# Provincia di Modena

**Oggetto: COMUNE DI CARPI - ACCORDO OPERATIVO PER LA REALIZZAZIONE DEL NUOVO OSPEDALE DELLA CITTA' DI CARPI**

**PARERE TECNICO AI SENSI DELL'ART. 5 DELLA L.R. 19/2008 - RIDUZIONE DEL RISCHIO SISMICO; VALUTAZIONE AMBIENTALE STRATEGICA (VAS) DI CUI ALL'ART. 12 DEL D.LGS. N. 152/2006, ART. 18 LR 24/2017. ISTRUTTORIA.**

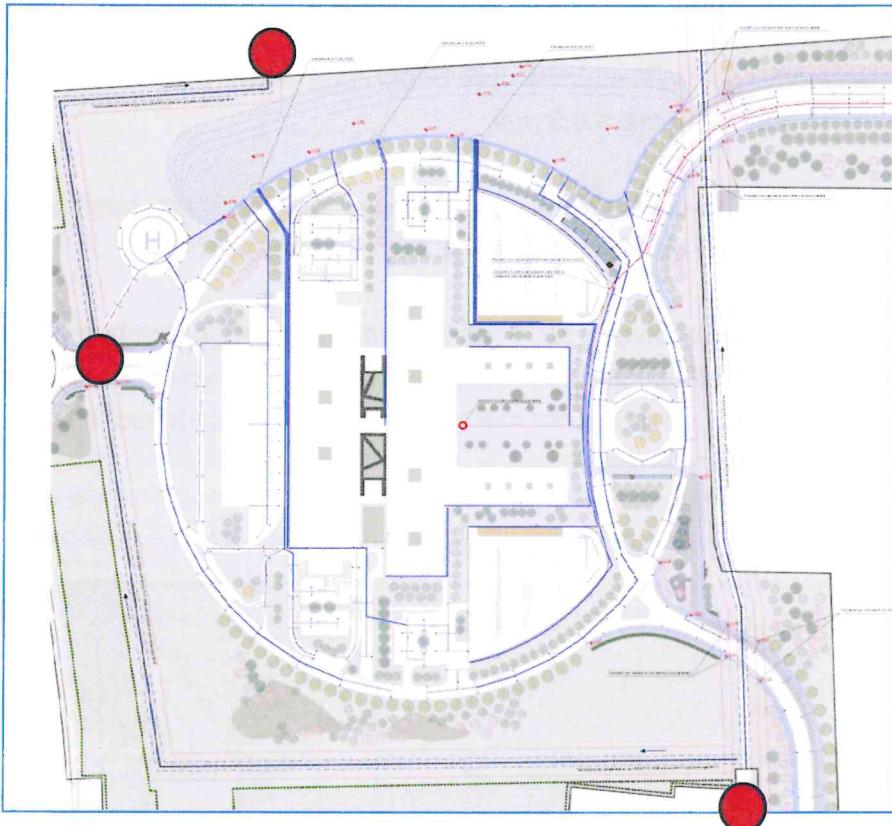
- 1) per quanto attiene l'alveo dello Scolo Ravetta, la copertura/tombamento nel tratto compreso tra i punti A) e B) indicati nella figura sottostante ed il prolungamento della copertura stessa di almeno 5,00 m. verso Nord e Sud per realizzazione del "cavalca fosso" a favore del passaggio dei mezzi consorziali di manutenzione:

- 2) per quanto riguarda la deviazione del Canale Carpigiano Alto, la posa, lungo il suo tracciato, di pozzetti di ispezione, di vertice e di derivazione irrigua specificando che questi ultimi debbano tenere presente anche i sottopassi "dedicati" già realizzati al di sotto della nuova bretella che collega Carpi con Fossoli;
- 3) sempre in relazione del predetto tracciato, per quanto riguarda il passaggio dei mezzi consorziali per la gestione dell'irrigazione (ad esempio, apertura/chiusura delle chiaviche all'interno dei pozzetti), l'accesso in corrispondenza dei punti di cui alla seguente planimetria:
